改善箇所説明図

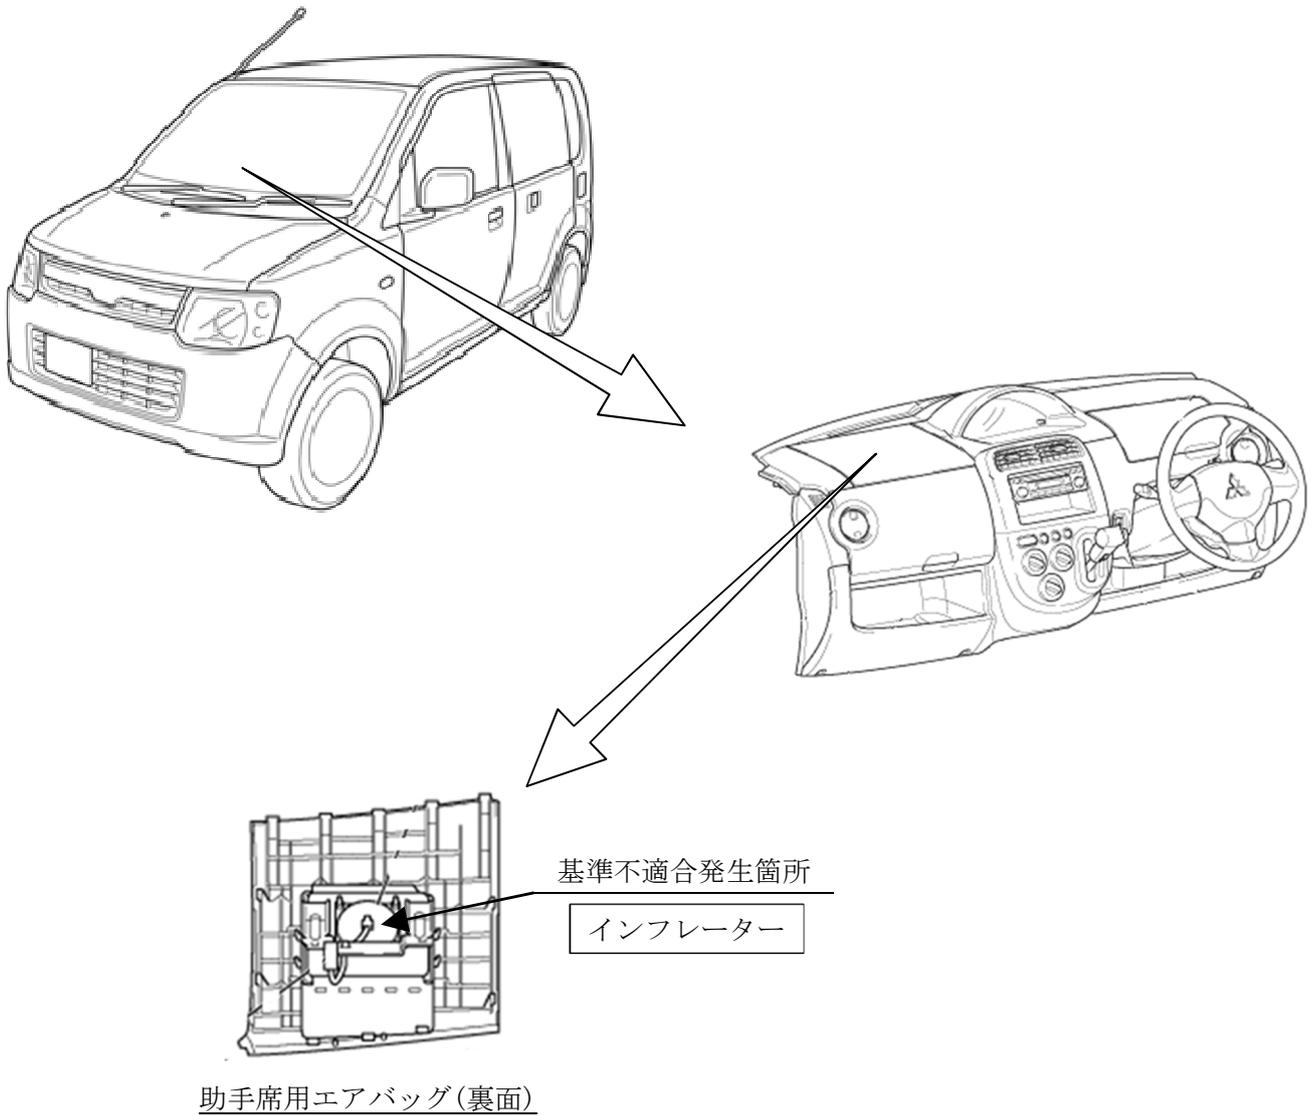
助手席用エアバッグのインフレーター(膨張装置)において、ガス発生剤の吸湿防止が不適切なため、温度および湿度変化の繰り返しによりガス発生剤が劣化することがある。このため、エアバッグ展開時にインフレーター容器が破損するおそれがある。

全車両、助手席用エアバッグのインフレーターを対策品と交換する。

なお、交換用部品の準備に時間を要するため、準備ができた段階で、年式の古いものから順次交換する。

注：図中の 内は、交換する部品を示す。
